**Avis de la Mission Régionale
d'Autorité environnementale de la région Occitanie
sur la mise en compatibilité par déclaration de projet
du plan local d'urbanisme de Roques (31)**

n°saisine 2018-6664
n°MRAe 2018AO102

Zone d'étude du projet

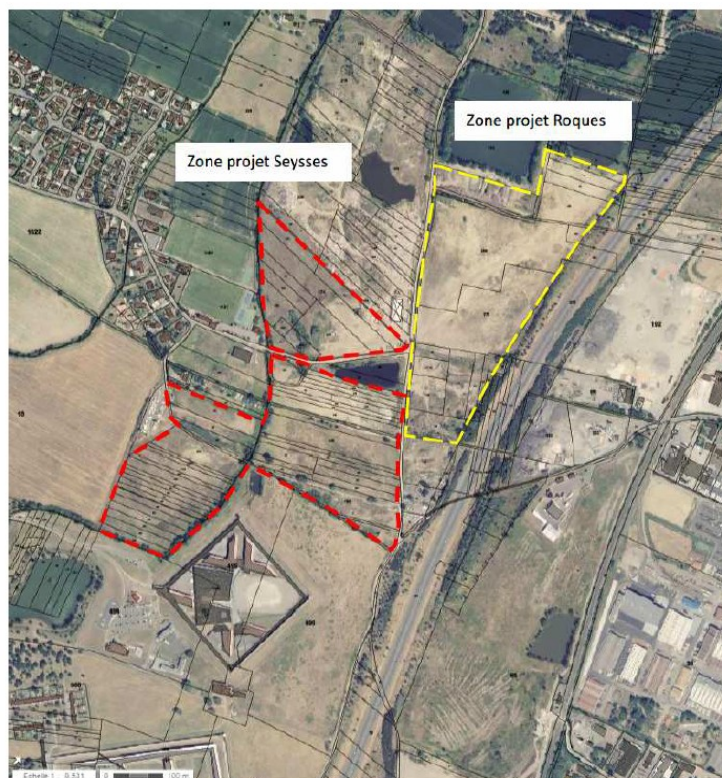
Le site identifié sur Roques, objet de la mise en compatibilité, d'une superficie de 13,7 ha se situe au lieu-dit Borde Blanche. Le permis de construire relatif à l'opération située sur la commune de Seysses a été déposé fin de l'année 2016 et a fait l'objet d'une information d'absence d'avis de l'Autorité environnementale le 20 mars 2017.

La mise en compatibilité du PLU prévoit la mise en place d'une OAP¹ et de prescriptions dans le règlement permettant de limiter la fragmentation du milieu via :

- des clôtures perméables avec des ouvertures pour la petite faune ;
- une zone tampon de 8 m minimum par rapport au plan d'eau et au canal d'irrigation ;
- une implantation des constructions à 10 m minimum de l'axe du chemin de la Saudrune ;
- le maintien d'un recul de 50 m minimum par rapport à l'axe de l'A64.
